**Rīgas satiksme**  
Iepirkumu komisija

*"Tramvaja sliežu ceļu pārbūve Slokas ielā"*

*(ID Nr.RS/2021/48) nolikuma prasībām*

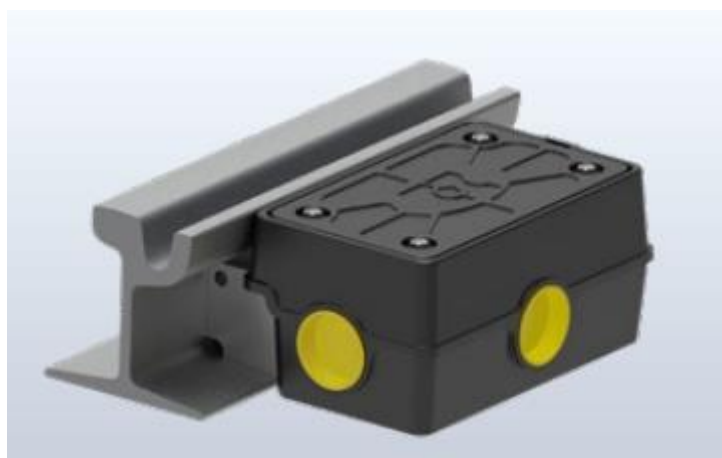
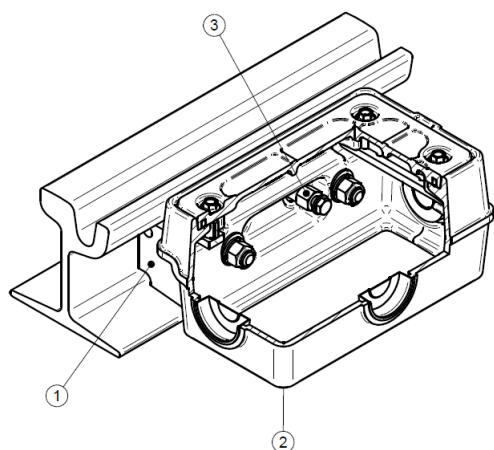
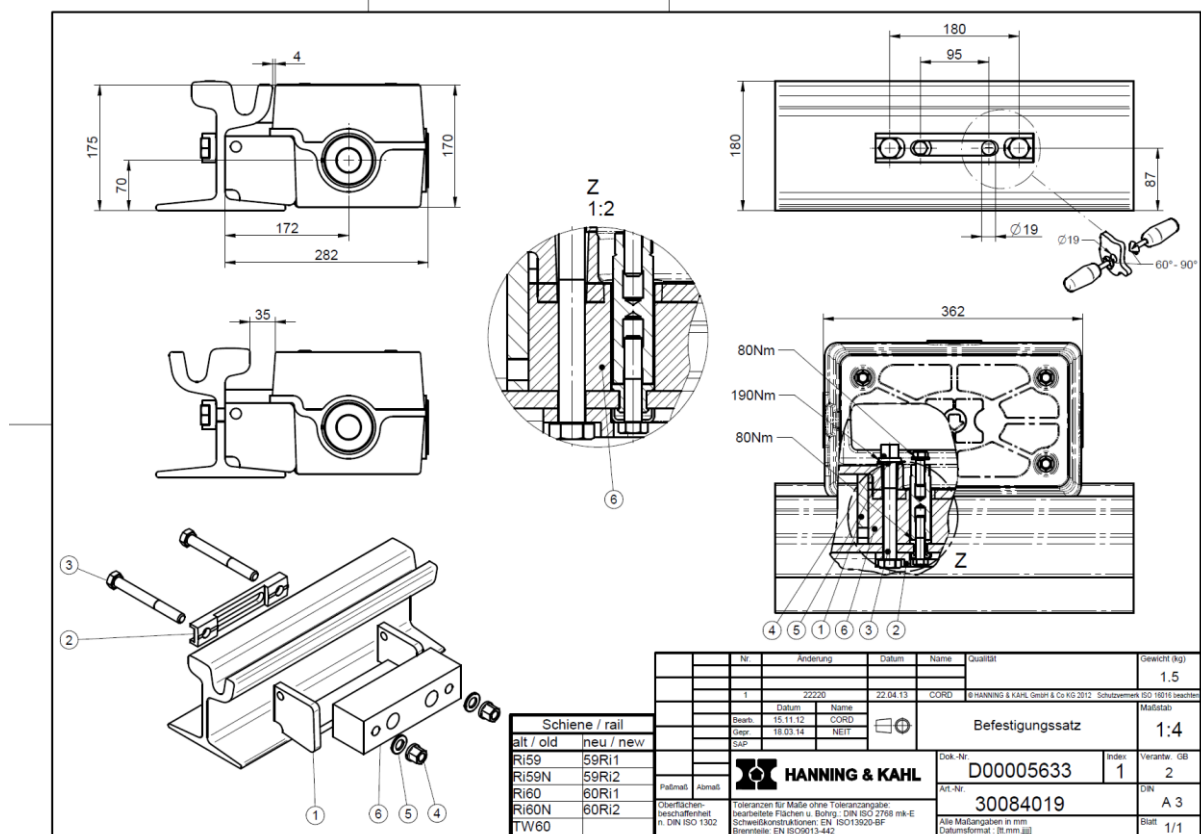
7. *Jautājums: Pie gropjplātņu betona apraksta par betona kopšanu ir norādīts, ka jāpielieto aizsarg-pārsegums. Lūdzam paskaidrot, kas ar to domāts un vai tas attiecas uz izgatavošanu?*

Atbilde: paskaidrojam, ka pamatu gropjplātņu izgatavošanas procesā jāveic betona kopšana, lai novērstu nekontrolētu ūdens iztvaikošanu un saules un vēja iedarbību uz plātnes virsmām, ko iespējams veikt plātnes nosedzot ar pārklāju, kas mazina nevēlamos betona žūšanas procesus.
